Kooperative Baulandentwicklung „Gerthe-West“

Dokumentation der Beteiligungsphase zur
Abschlusspräsentation der Rahmenplanung

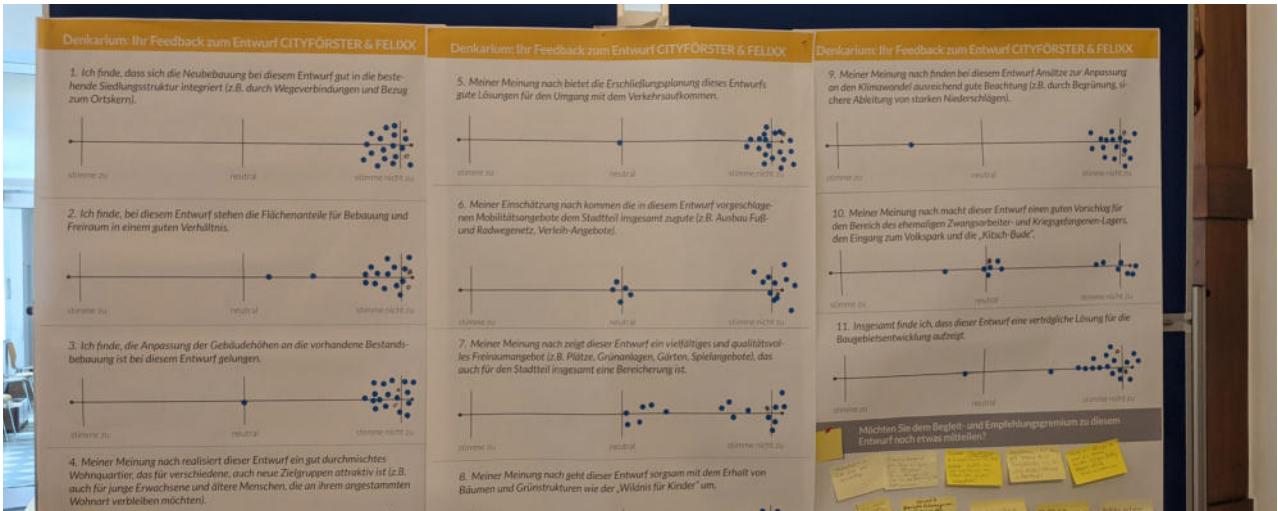
Die im Abschlussentwurf vorgeschlagenen Bauformen und -dichten, insbesondere im nördlichen Bereich des Plangebiets, werden als unmaßstäblich im Vergleich zur vorhandenen Bebauung und unpassend für den Standort insgesamt empfunden. Kritisiert

wird vereinzelt auch die räumliche Verteilung der Bebauung mit einem Bebauungsschwerpunkt im Bereich des Sportplatzareals.

Weiterhin wird eine zunehmende Verkehrserzeugung und damit eine Verstärkung der verkehrlichen Belastungen an den Knotenpunkten und den Einfallstraßen befürchtet. Die Lage der Quartiersgaragen wird kritisch beurteilt.

In einzelnen Kommentaren der Teilnehmenden kommt die Kritik zum Ausdruck, das bürgerschaftliche Feedback in den vorherigen Beteiligungsformaten sei in der Ausarbeitung des Abschlussentwurfs zu wenig berücksichtigt worden. So wird in zahlreichen Eingaben das Bedauern des Verlustes des temporären Landschaftsschutzgebiets artikuliert. Begründet wird dies damit, dass mit dem Bebauungsvorschlag eine Beeinträchtigung u. a. klimatischer Funktionen (Verlust einer Kaltluftschneise sowie einer

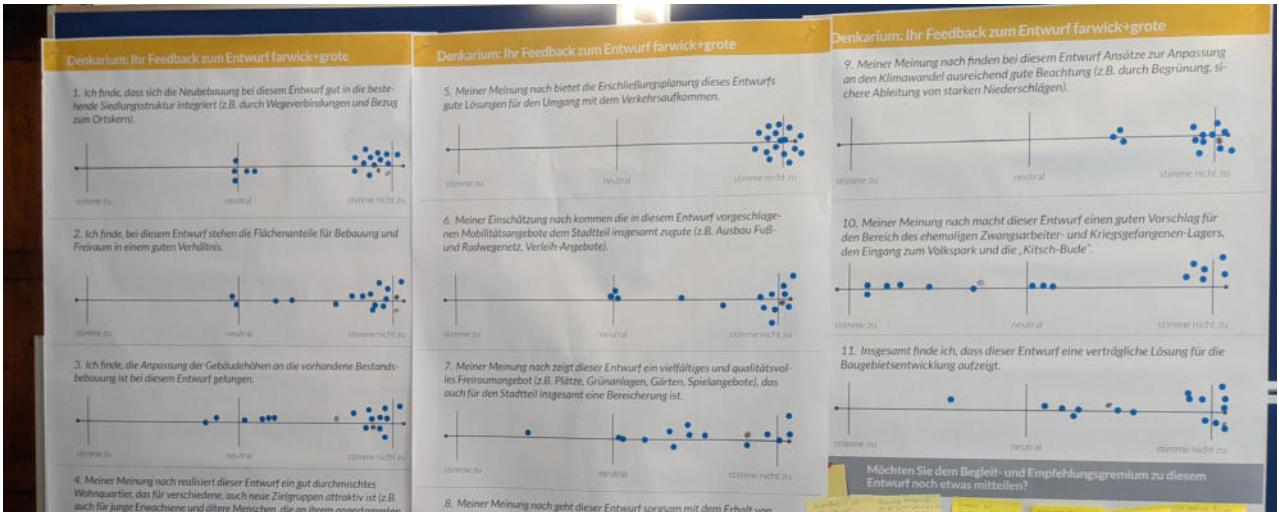
In einer Vielzahl von Eingaben kommt das Bedauern zum Verlust des temporären Landschaftsschutzgebiets zum Ausdruck. Begründet wird dies damit, dass mit dem Bebauungsvorschlag eine Beeinträchtigung u. a. klimatischer Funktionen (Verlust einer Kaltluftschneise sowie einer Retentionsfläche für Starkregenereignisse) einherginge. Kritisch angemerkt wird in diesem Kontext auch, dass die topografischen Gegebenheiten zwischen heutigem Sportplatz und Nikolausstraße und

die Erfordernisse an eine sichere Entwässerung in diesem Bereich nicht ausreichend berücksichtigt seien. Mehrere Eingaben sprechen sich an dieser Stelle für das Freihalten von Bebauung und für die Anlage von Retentionsflächen, Wildblumenwiesen etc. aus.

Die stellenweise im Entwurf vorgeschlagene Geschossigkeit der Bebauung bis zu vier Geschossen wird in mehreren Eingaben als unmaßstäblich im Vergleich mit der vorhandenen Bebauung empfunden. Einzelne Kommentare befinden für gut, dass sich die geplante Bebauung gleichmäßig über das Plangebiet verteilen würde, einzelne Eingaben würdigen das dem Entwurf zugrunde liegende Gesamtkonzept, bspw. ließen sich unter bestimmten Voraussetzungen behutsame Reparaturen der Stadtstrukturen erkennen. Andere Eingaben hingegen kritisieren einen baulichen Schwerpunkt im nördlichen Mikroquartier.

Befürchtet wird eine zunehmende Verkehrserzeugung und damit eine Verstärkung der verkehrlichen Belastungen an den Knotenpunkten und den Einfallstraßen. In diesem Kontext wird (im Vergleich zu den übrigen Eingaben der beiden anderen Planungsteams) auffallend häufig die Sodinger Straße genannt. Vereinzelt wird die direkte Erschließung der Quartiersgaragen kritisch beurteilt bzw. auf die Problematik des Linksabbiegeverkehrs vom Castroper Hellweg hingewiesen.

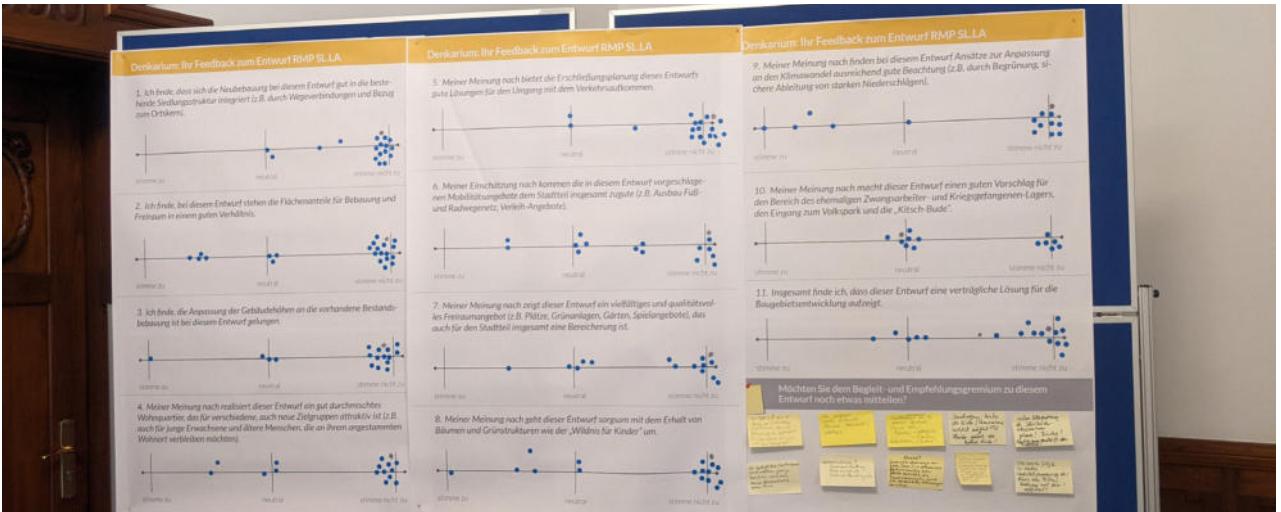
Der Entwurf wird in einer Vielzahl von Kommentaren hinsichtlich seines Erhalts der Flächen des temporären Landschaftsschutzgebiets positiv gewürdigt. Die Anlage eines Spazierwegs und das Vorhalten von Retentionsflächen wird befürwortet. In den Beiträgen kommt zudem zum Ausdruck, dass die geäußerten Einwände in den vorangegangenen Beteiligungsformaten im Abschlussentwurf

weitestgehend Berücksichtigung gefunden hätten.

Die stellenweise im Entwurf vorgesehene Geschossigkeit der Bebauung bis zu vier Geschosse (u. a. nördlich gelegene Quartiersgarage) wird im Vergleich zur umgebenden Bebauung als unmaßstäblich empfunden. Einzelne Kommentare konstatieren für das Gartenhofquartier eine zu dichte Bebauung und sprechen sich für eine Auflockerung (größere Innenhöfe) bzw. kleinteiligere Bebauung aus. In diesem Kontext kritisieren einzelne Eingaben auch die ungleichmäßige Dichteverteilung bezogen auf das gesamte Plangebiet mit einer Konzentration im nördlichen Plangebiet bzw. im Bereich des Sportplatzareals.

Weiterhin wird eine zunehmende Verkehrserzeugung und damit eine Verstärkung der verkehrlichen Belastungen an den Knotenpunkten und den Einfallstraßen befürchtet. Die Lage der Quartiersgaragen bzw. die Entfernung zu einzelnen Wohneinheiten wird mit Blick auf mobilitätseingeschränkte Personen infrage gestellt.
